改善箇所説明図

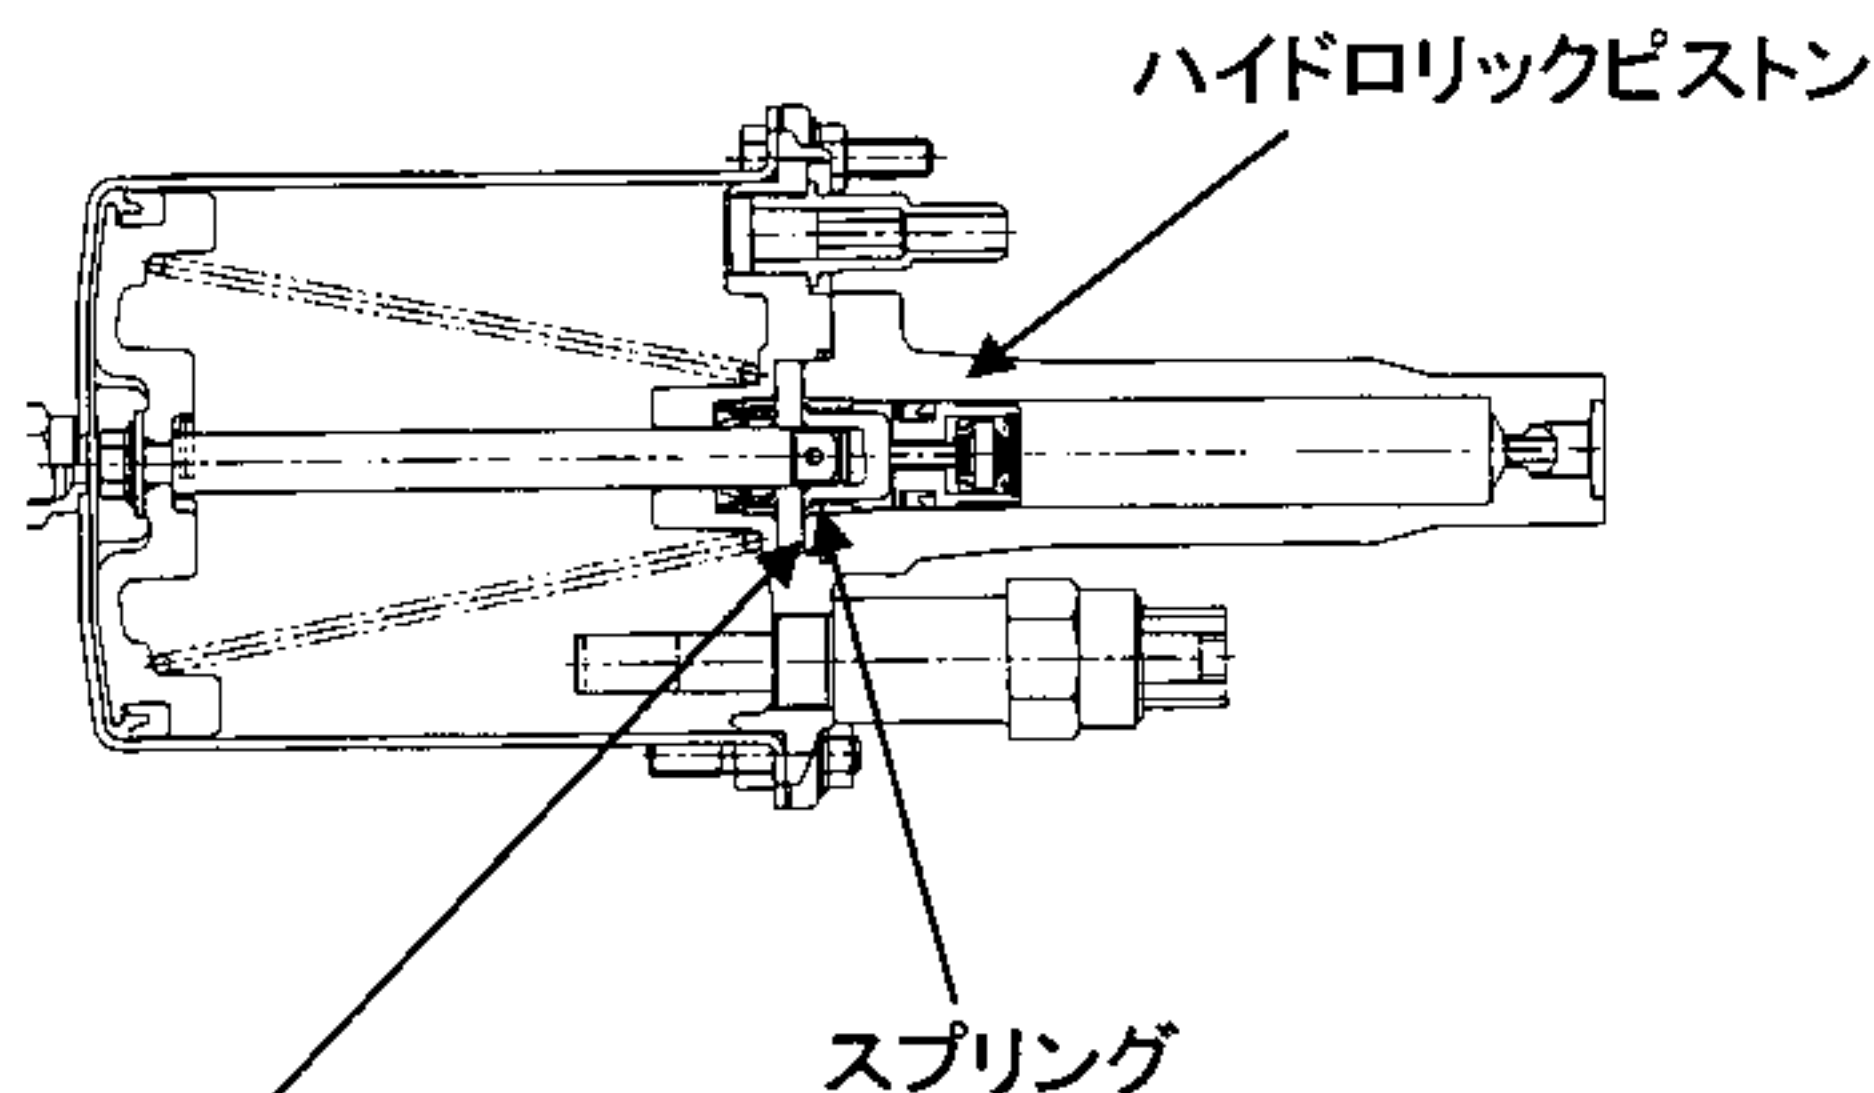
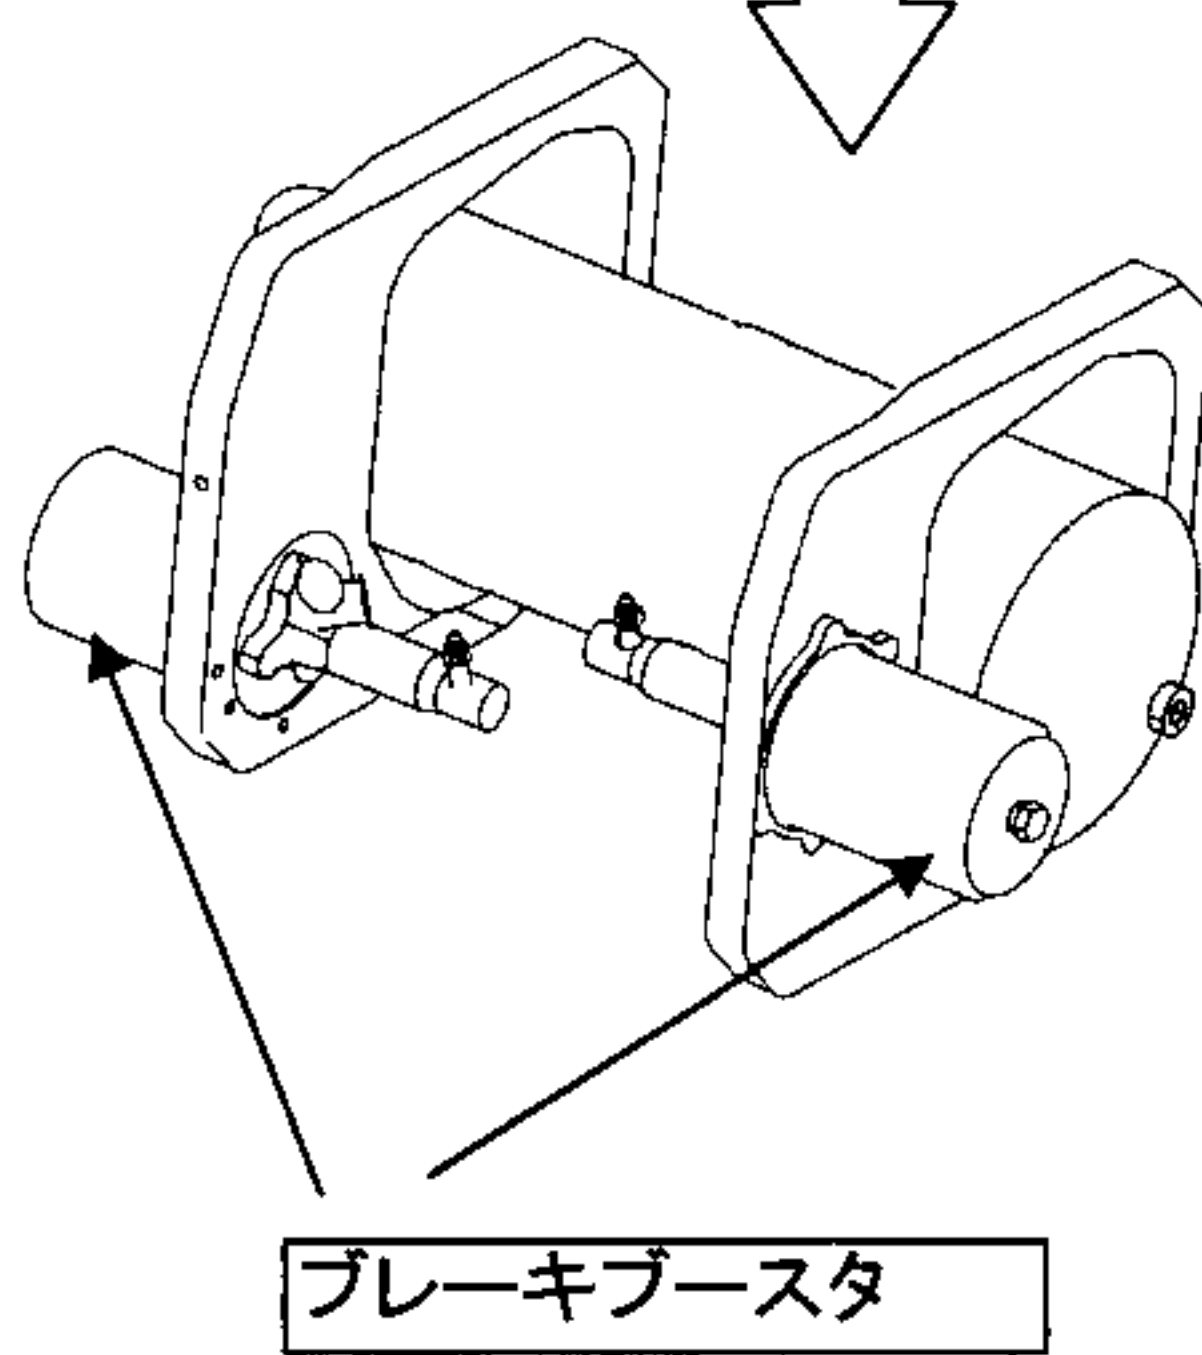
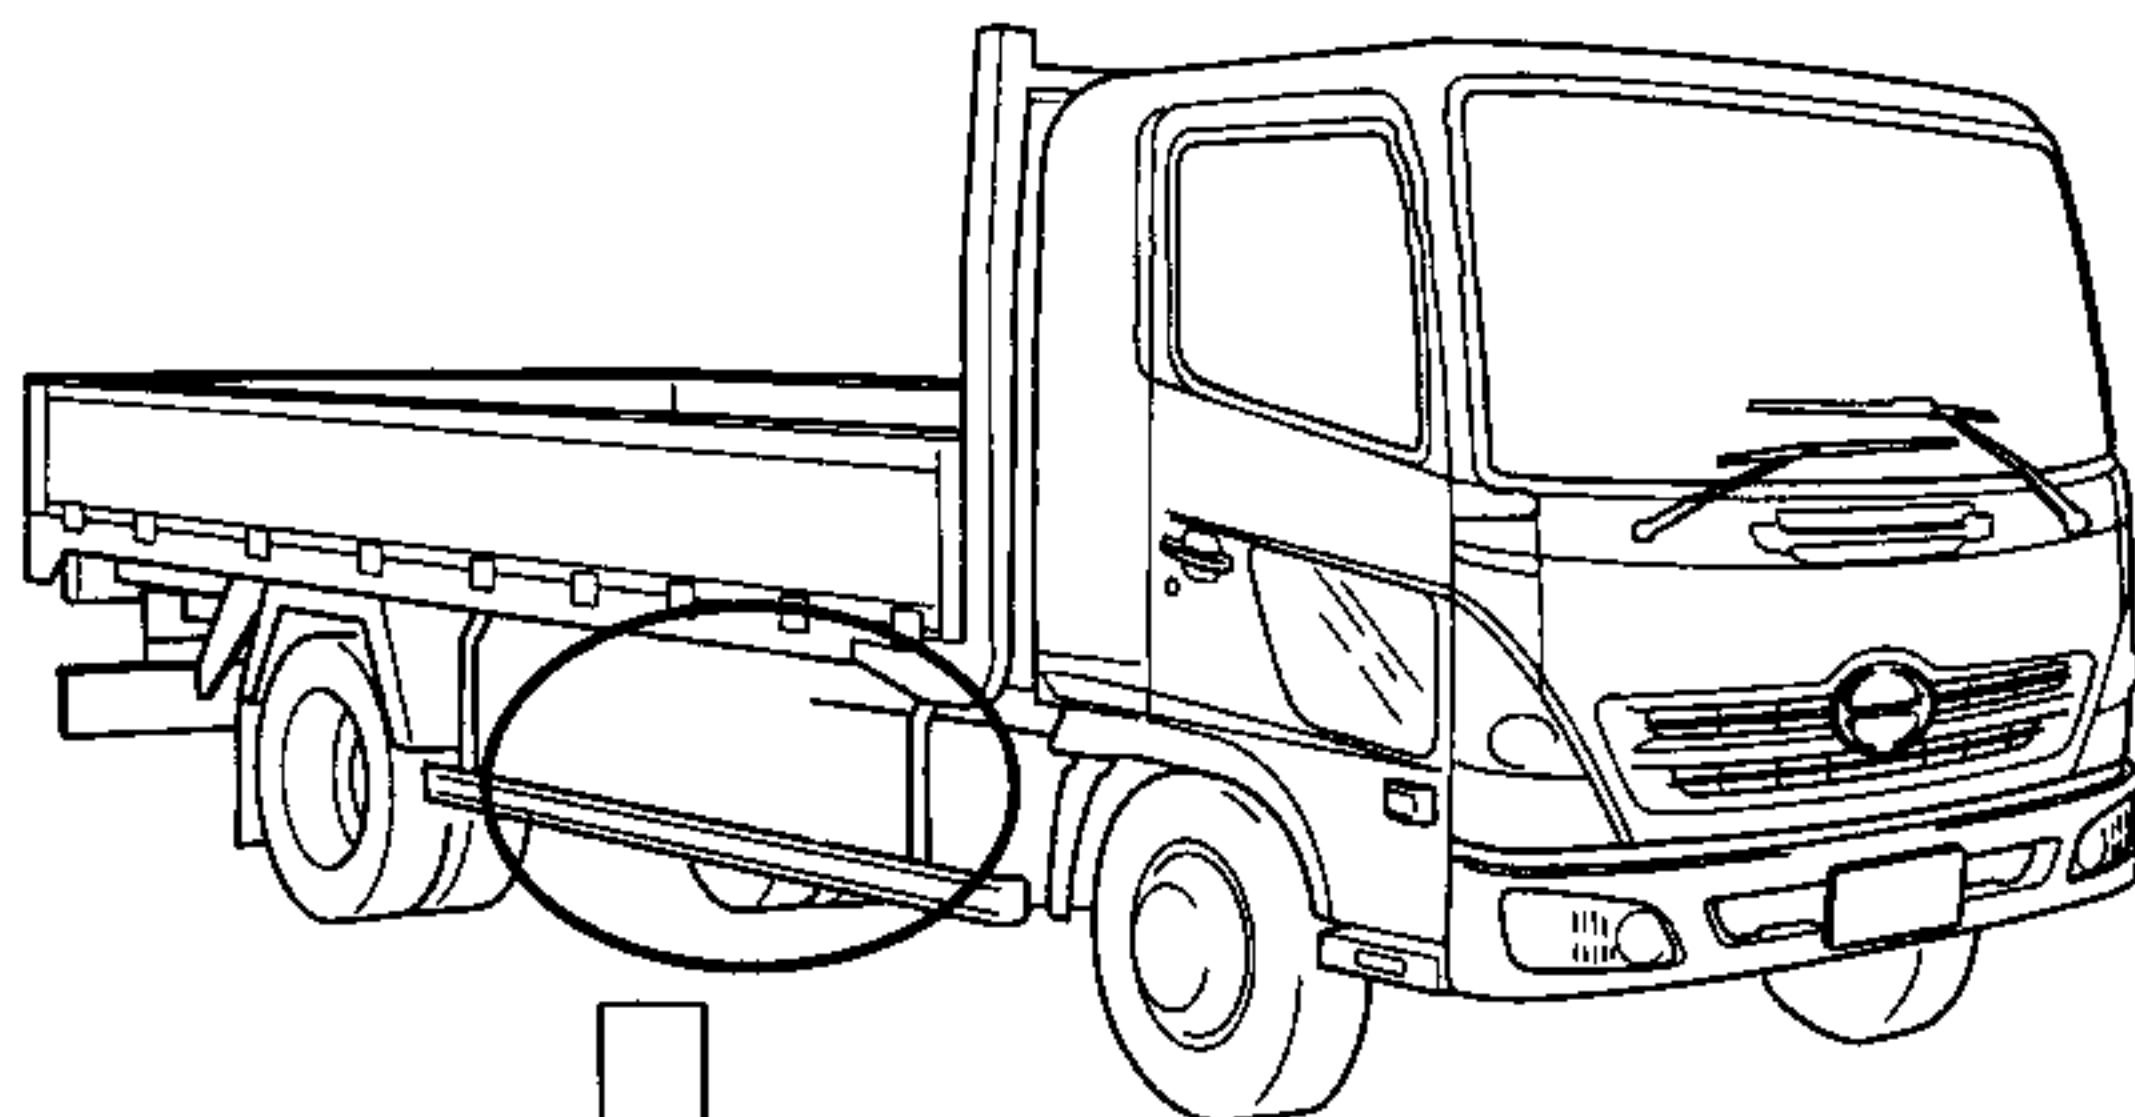
基準不適合発生箇所

制動装置のブレーキブースタのハイドロリックピストン及び当該ピストンとプッシュロッドを結合するピンの抜け止めスプリングの形状が不適切なため、スプリングが外れて当該ピストンとシリンダ間に噛み込む場合がある。そのため、当該ピストンがストロークした位置に固着し、ブレーキが引きずり、最悪の場合、ブレーキが過熱して発火するおそれがある。

改善の内容

全車両、ブレーキブースター式を対策品と交換する。

識別；ネームプレートの上側の右ビス頭部に黄色ペイントを塗布する。
